新竹縣政府工程查核代表照片表

工程名稱：中崙里縣政九路(光明九路及光明六路間)西側人行道改善工程

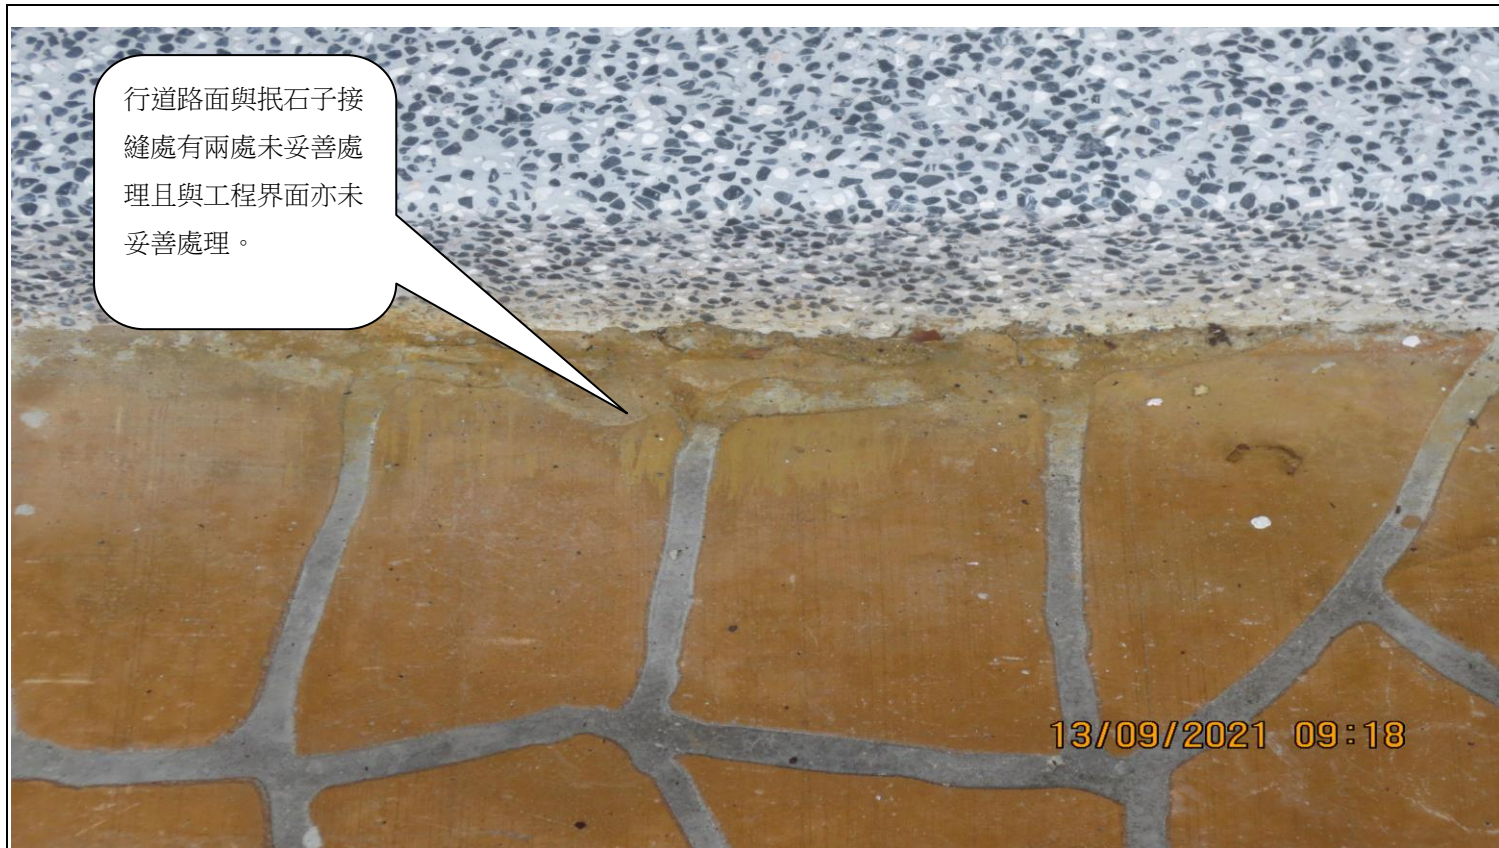
人行道路面之伸縮縫與路緣石接縫未對齊且伸縮縫之深度不足。
